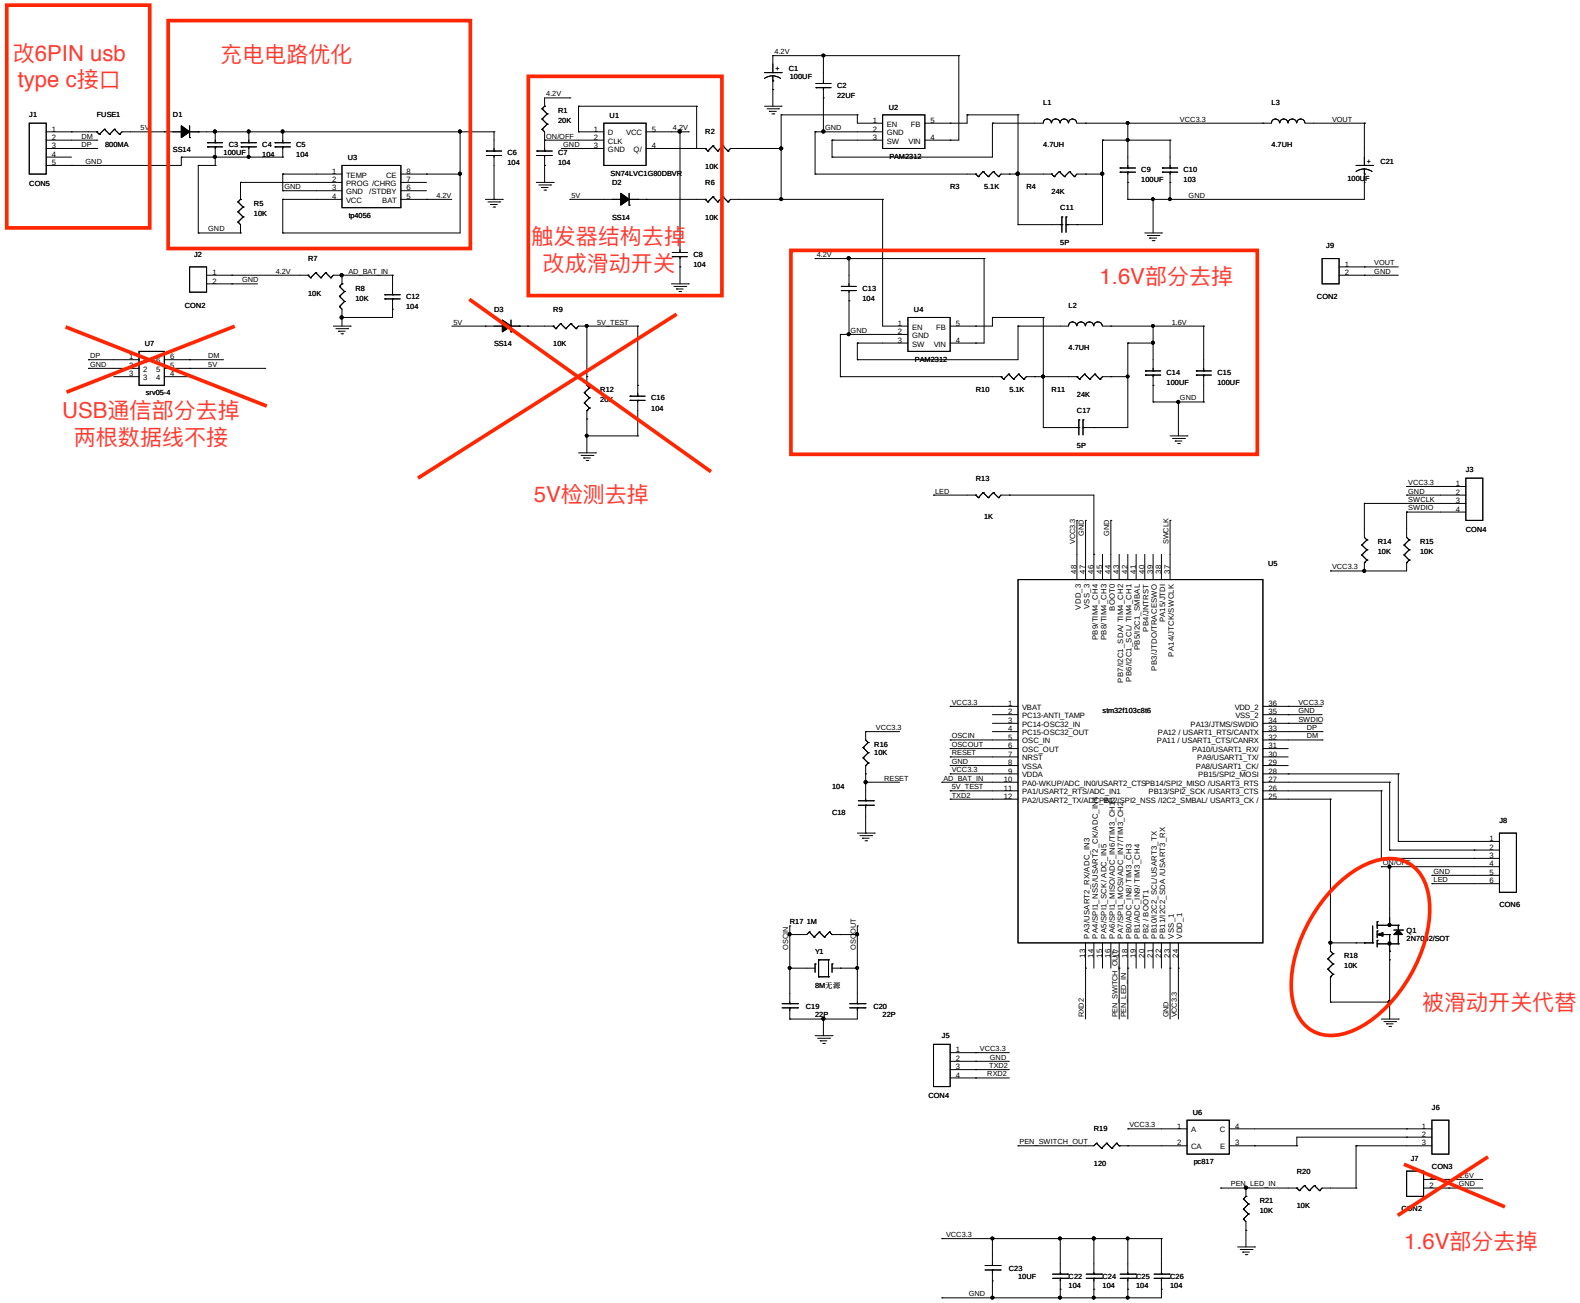
改6PIN usb type c接口
充电电路优化
触发器结构去掉
改成滑动开关
1.6V部分去掉
USB通信部分去掉
两根数据线不接
5V检测去掉
被滑动开关代替
1.6V部分去掉
J1
FUSE1
800MA
CON5
D1
SS14
C3 100UF
C4 104
C5 104
U3
tp4056
R5 10K
C6 104
R1 20K
C7 104
U1
SN74LVC1G80DBVR
D2
SS14
R2 10K
R6 10K
C8 104
C1 100UF
C2 22UF
U2
PAM2312
L1 4.7UH
L3 4.7UH
VCC3.3
VOUT
R3 5.1K
R4 24K
C11 5P
C9 100UF
C10 103
C21 100UF
J9
CON2
J2
CON2
R7 10K
R8 10K
C12 104
U7
sr05-4
D3
SS14
R9 10K
R12 20K
C16 104
C13 104
U4
PAM2312
L2 4.7UH
R10 5.1K
R11 24K
C17 5P
C14 100UF
C15 100UF
R13 1K
U5
stm32f103c8t6
J3
CON4
R14 10K
R15 10K
R16 10K
C18 104
R17 1M
Y1
8M无源
C19 22P
C20 22P
J8
CON6
Q1
2N7002/SOT
R18 10K
J5
CON4
U6
pc817
R19 120
R20 10K
R21 10K
J6
J7
CON3
CON2
C23 10UF
C22 104
C24 104
C25 104
C26 104
